平成23年10月27日
日本原子力発電株式会社

「東海第二発電所 耐震安全性評価中間報告書」の 入力データの再点検状況について

「東海第二発電所 耐震安全性評価中間報告書」の入力データの再点検状況について

1. EW方向地震応答解析モデル諸元算定時の誤りについて

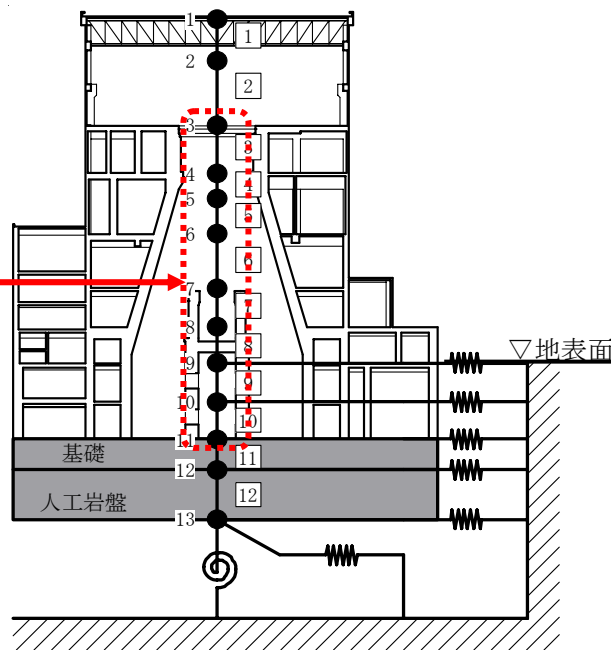
原子炉建屋の解析モデル(EW方向)のうち、質点3～11間の各質点※1の回転慣性重量※2に誤りがあった。

質点 番号	回転慣性重量(EW)	
	($\times 10^6 \text{N}\cdot\text{m}^2$)	
	正	誤
3	10,721	10,725
4	10,286	10,302
5	7,141	7,169
6	25,497	25,485
7	55,573	55,605
8	79,541	79,558
9	90,527	90,569
10	84,780	84,812
11	160,251	160,379

質点3～11の各質点回転慣性重量に最大0.4%程度の誤りがあった。
(機器重量見直しに伴う回転慣性重量評価過程の誤りによる)

正しい諸元を用いて地震応答解析を実施した結果、報告書記載値に比べ、建屋の応答加速度で最大0.1%程度の増加となるが、耐震安全性に影響はないことを確認した。

2. 鉛直方向地震応答解析モデル諸元算定時の誤りについて

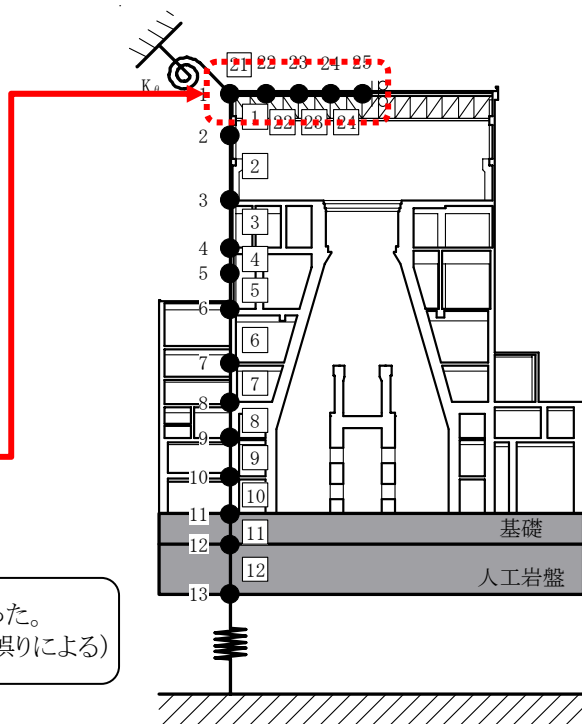
原子炉建屋の解析モデル(鉛直方向)のうち、屋根トラスを模擬している梁要素※3のせん断断面積に誤りがあった。

要素 番号	せん断断面積	
	(m ²)	
	正	誤
24	0.0568	0.0525
23	0.0568	0.0525
22	0.0850	0.0785
21	0.1149	0.1060

21～24の各要素のせん断断面積に7.7%程度の誤りがあった。
(トラス部材と等価となる梁要素のせん断断面積評価過程の誤りによる)

正しい諸元を用いて地震応答解析を実施した結果、報告書記載値に比べ、建屋の応答加速度で最大0.2%程度の増加となるが、耐震安全性に影響はないことを確認した。
